改善箇所説明図

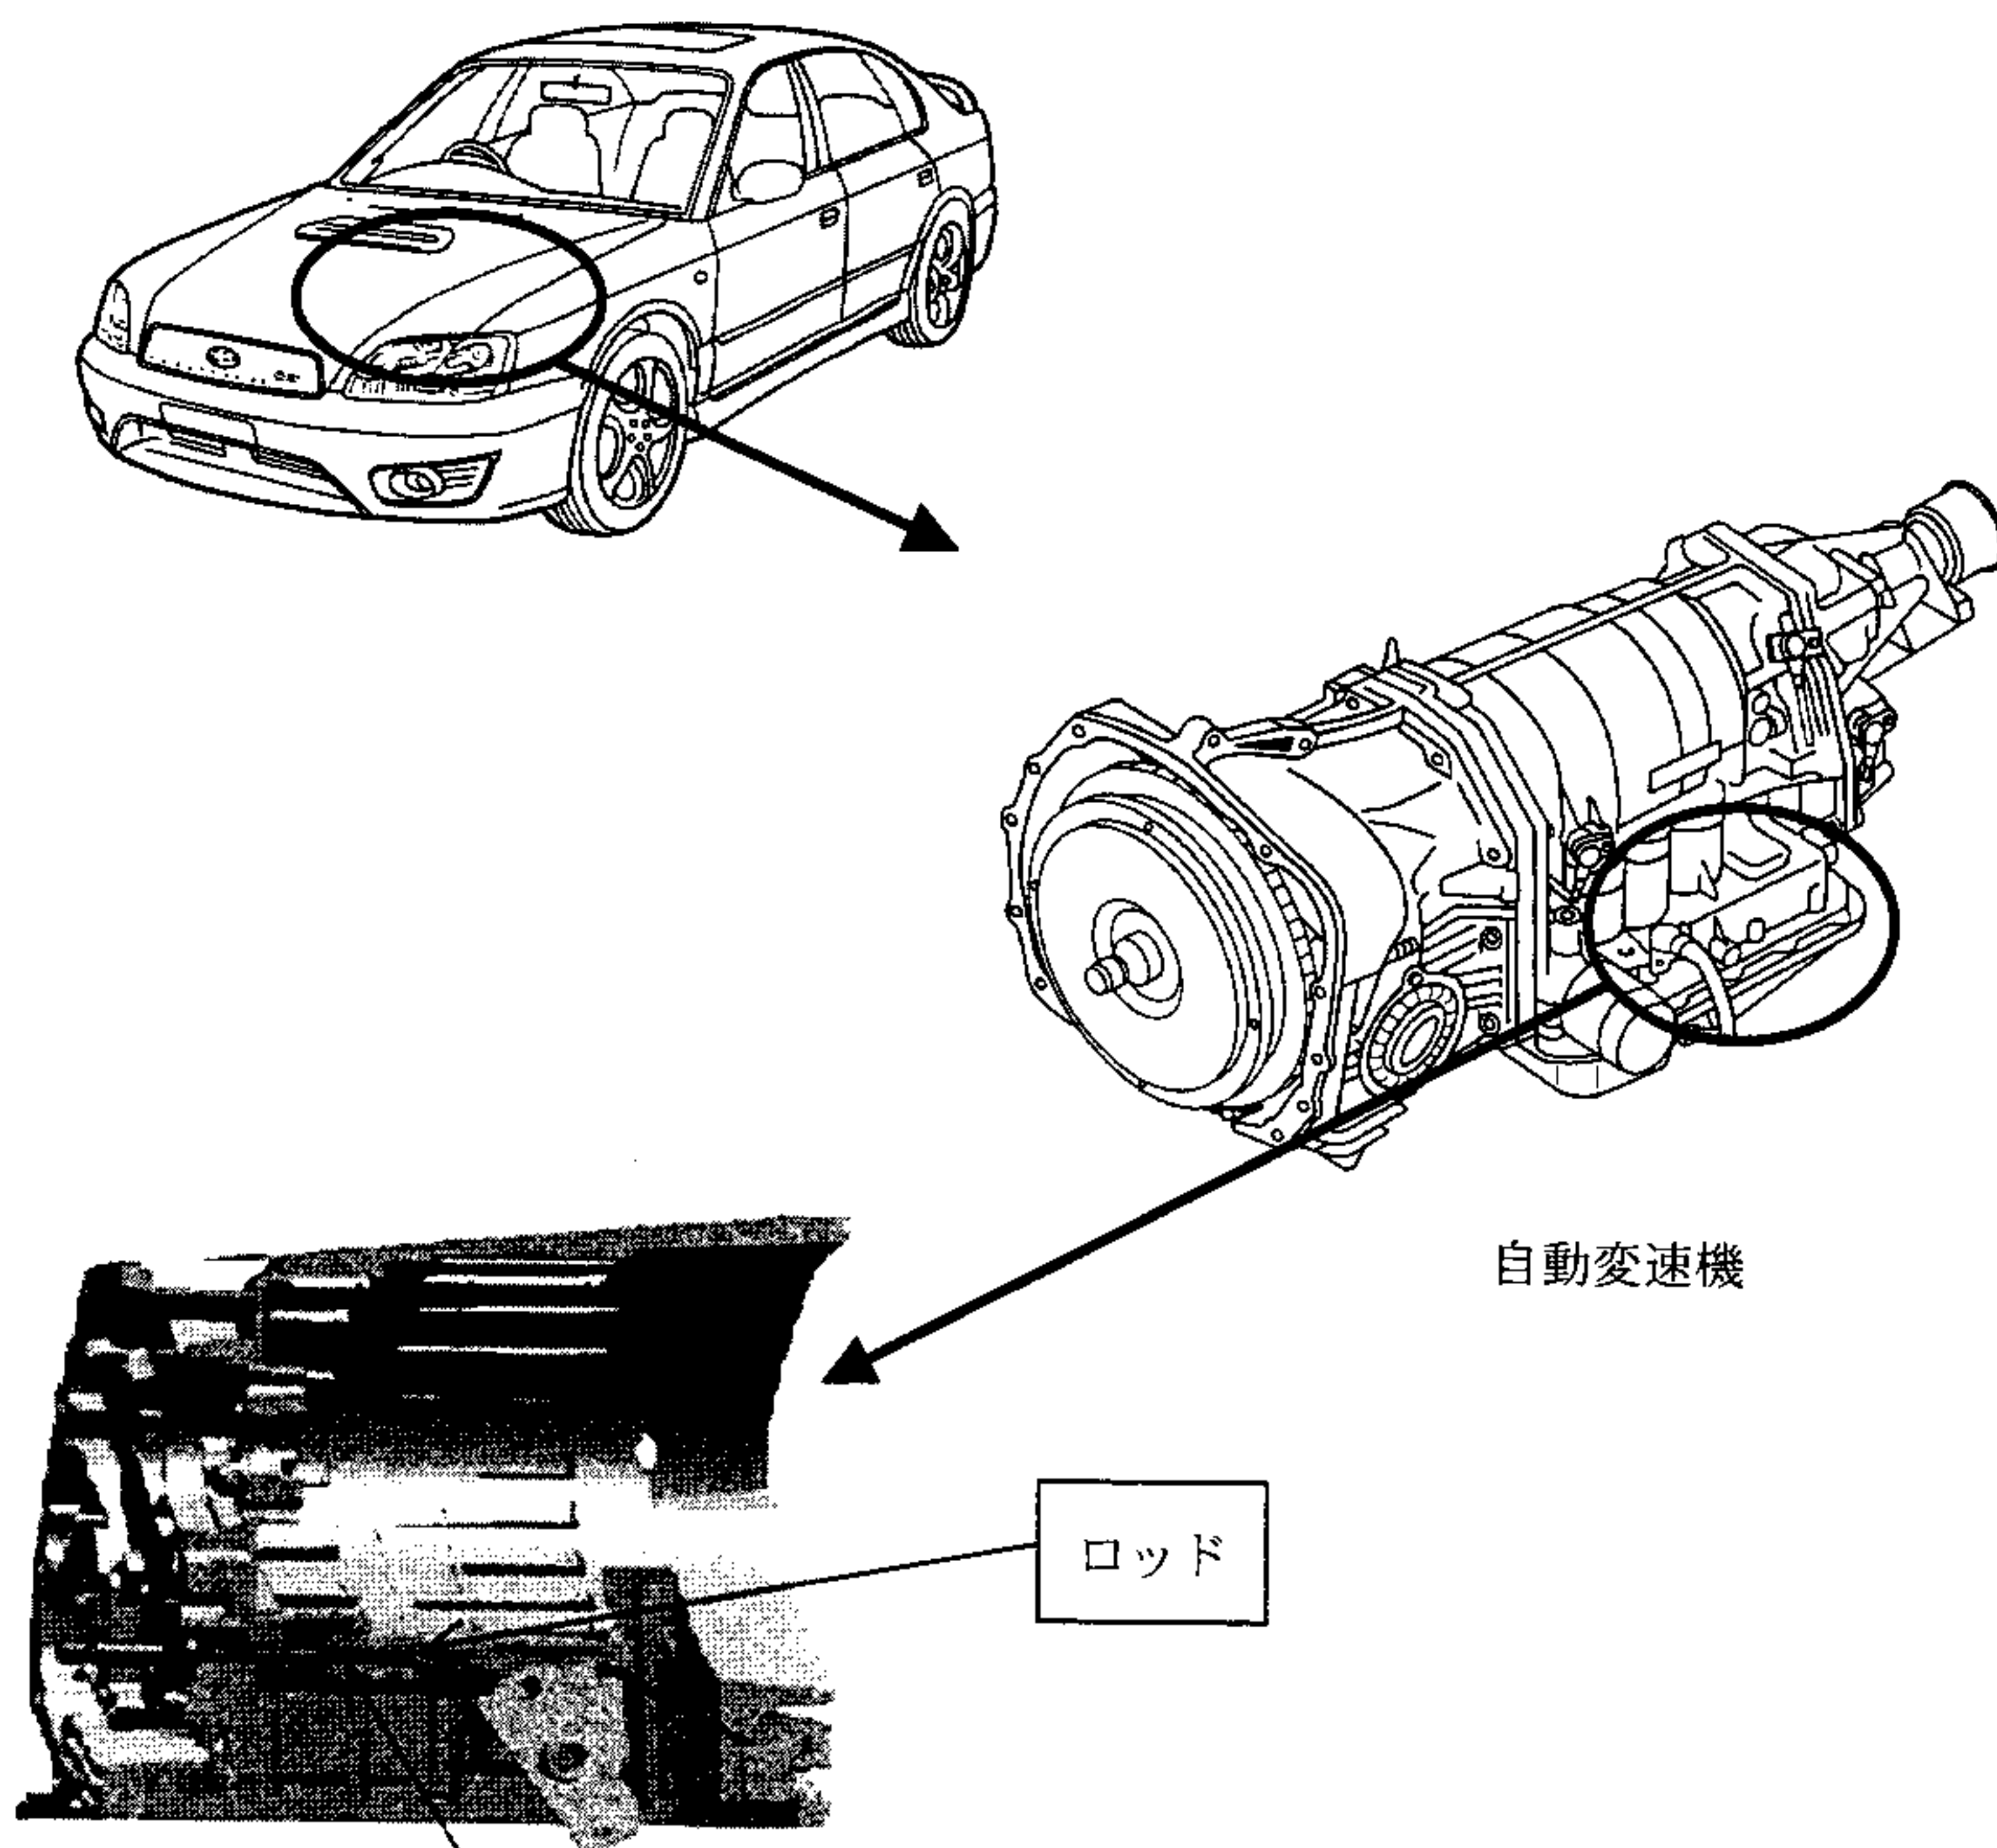
不具合発生箇所

動力伝達装置において、自動変速機のパーキング機構のギヤをロックさせるロッドのスプリングの止め位置に不適切なものがあり、パーキングポジションへシフト操作してもパーキング機構が稀に作動しなくなり、最悪の場合、車両が動き出すおそれがある。なお、駐車ブレーキを併用していれば、車両が動き出すことはない。

改善内容

全車両、良品のロッドと交換する。

識別

デファレンシャル・オイル用のレベルゲージ後方の自動変速機ケースに黒ペイントを塗布する。
